DODATEK č. 5 KE SMLouvĚ O DíLO

2. Objednatel a zhotovitel jsou také dále společně uváděni jako „smluvní strany“.
3. Smluvní strany se dohodly na tomto dodatku č. 5 ke smlouvě o dílo č. 2453/2019 SML objednatel, číslo smlouvy zhotovitele: 06028/2019, uzavřené dne 10. 12. 2019 (dále jen „smlouva o dílo“), na realizaci zakázky **“Bečva, Hranice – rekonstrukce jezu a rybí přechod“** (dále jen „dílo“).

ZMĚNOVÝ LIST STAVBY č. 3

Název stavby (identifikace): **Bečva, Jez Hranice – zkapacitnění jezu a rybí přechod**

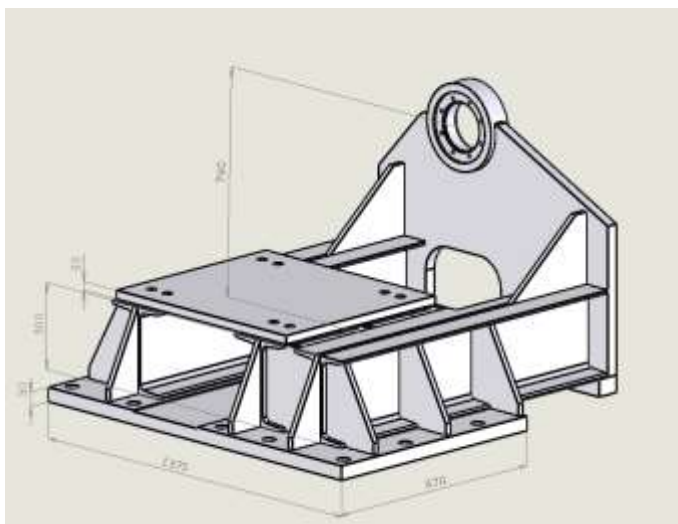
Při detailním návrhu celé hradící konstrukce jezu (zdvižné segmenty a jejich pohony) v rámci výrobní dokumentace zpracovávané zhotovitelem stavby - Společnost HOCHTIEF CZ – METROSTAV Bečva a jejího poddodavatele technologické části Ševčík HYDRO s.r.o. - došlo k několika odchylkám v konstrukci a hmotnosti základních dílů.

Zhotovitel zpracovával detailní návrh celé hradící konstrukce s ohledem na funkční, bezpečnostní, prostorové, konstrukční a montážní a demontážní požadavky a omezení vzhledem k ložiskům jezové klapky, kinematiky ovládání, poloze řetězu, poloze aretace segmentu atd.

Rám převodovky, podpůrného ložiska -

V PDPS tento rám není řešen. Aby byl rám schopen přenést síly od zvedání segmentu a od aretace, musí být na toto řešení dimenzován. Dále musí být v řešení uvažováno i s prostorem pro aretaci, která se nachází uvnitř rámu, která není jakýmkoli náznakem řešena v PDPS (výkresová část) včetně způsobu jejího ovládání. U ovládání aretace je v technické zprávě PDPS uvedeno že se čep bude vysouvat ručně, ale způsob nebyl popsán. Jelikož čep aretace váží 109 Kg a nachází se těsně nad podlahou, kde překáží planetová převodovka, byl zvolen způsob vysouvání pomocí přenosného hydraulického agregátu s ruční pumpou. Po výpočtu rámu vyšla hmotnost jednoho mezirámu na 1356 kg. Jednotková cena 110,30 Kč/kg je použita z obdobné konstrukce dle SOD.

Konzola ložiska klapky pro ložisko o 200

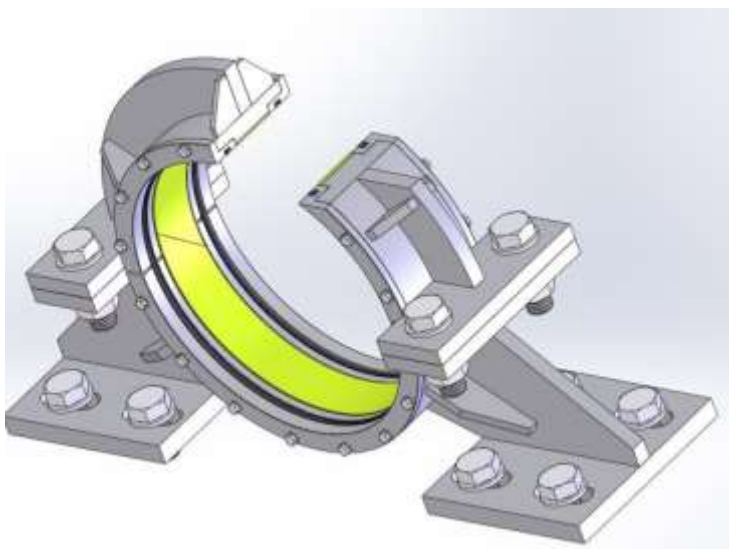
V položkovém rozpočtu konzola chyběla. V položkovém rozpočtu je vypsáno ložisko, ale konzola pro tohle ložisko už chybí.

Hmotnost v rozpočtu uváděna bez ložiska a těsnění. Finální hmotnost 100 kg.

Jednotková cena 205,97 Kč/kg je použita z obdobné konstrukce dle SOD.
